日本原燃株式会社	
資料番号	耐震建物 30 <u>R11</u>
提出年月日	令和 4 年 <u>11 月 25 日</u>

設工認に係る補足説明資料

耐震設計における安全機能の整理について

1. 文章中の下線部は、R10 から R11 への変更箇所を示す。
2. 本資料（R11）は、11 月 8 日に提示した「耐震設計における安全機能の整理について R10」に対し、閉じ込め機能及び遮蔽機能における建具の設計上の考慮事項を具体化する観点から 3. 及び別紙 1 の修正を行ったものである。

< 扉，ハッチ等の具体例 >

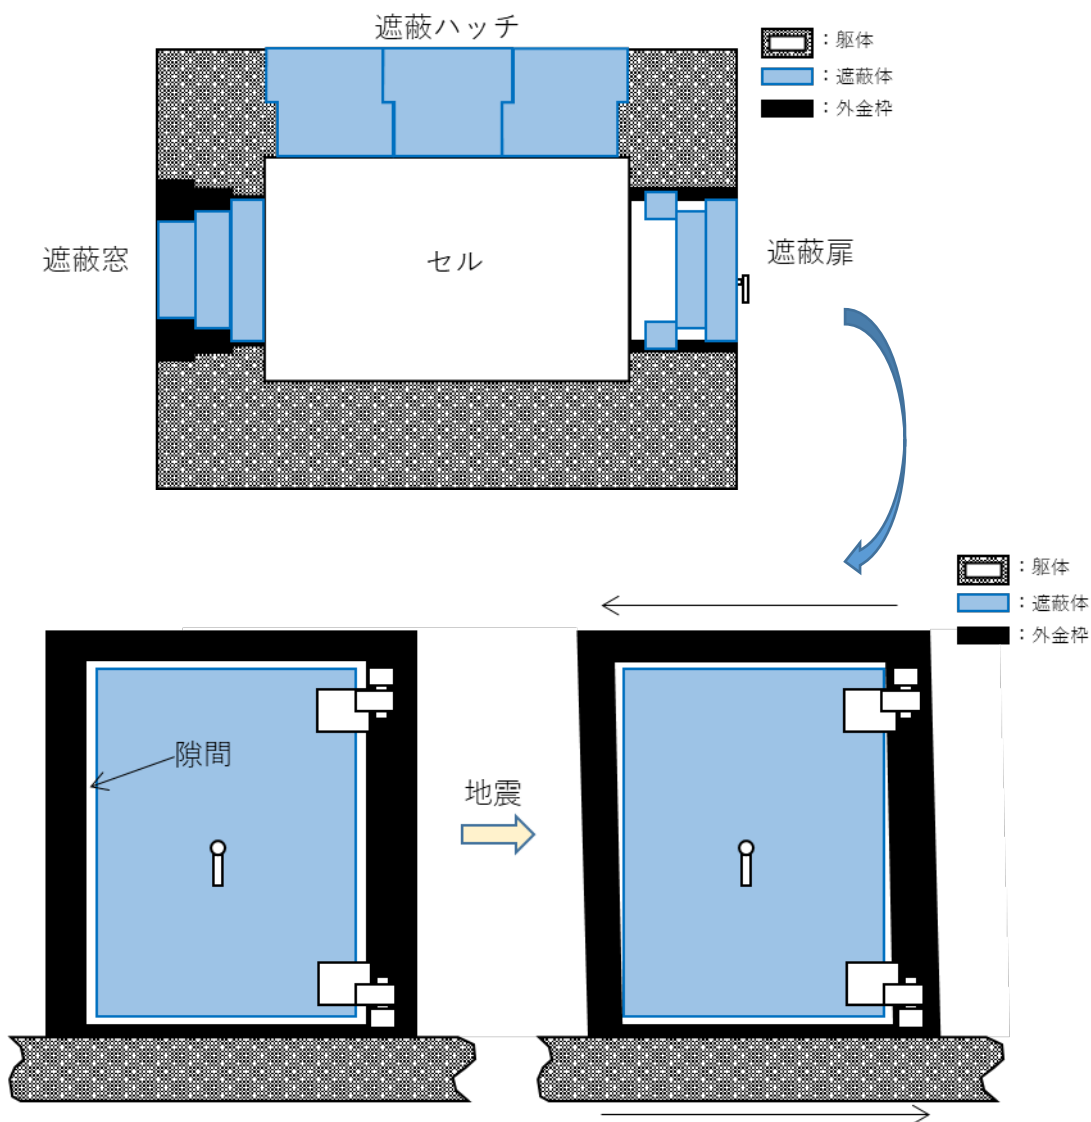
静的な閉じ込め機能が要求されるセル等には，点検・保守のための扉，ハッチ等が設置されており，これらは地震などの外力により開口部に変形が生じても扉，ハッチ等に過大な応力が生じないように，開口部（外金枠含む）との間にクリアランス（隙間）を見込むことで，面内変形追随性を確保している。このため，建物・構築物の構造強度を満足することで扉等が必要な位置に留まるとともに，動的な閉じ込め機能を有する排風機により常時負圧状態を維持し，セル内を動的に閉じ込めることで閉じ込め機能を確保できる。

- 地震などの外力により枠に変形が生じても扉等に過大な応力が生じないように躯体（外金枠含む）扉の間にクリアランスを設ける設計とし，面内変形追随性を確保。
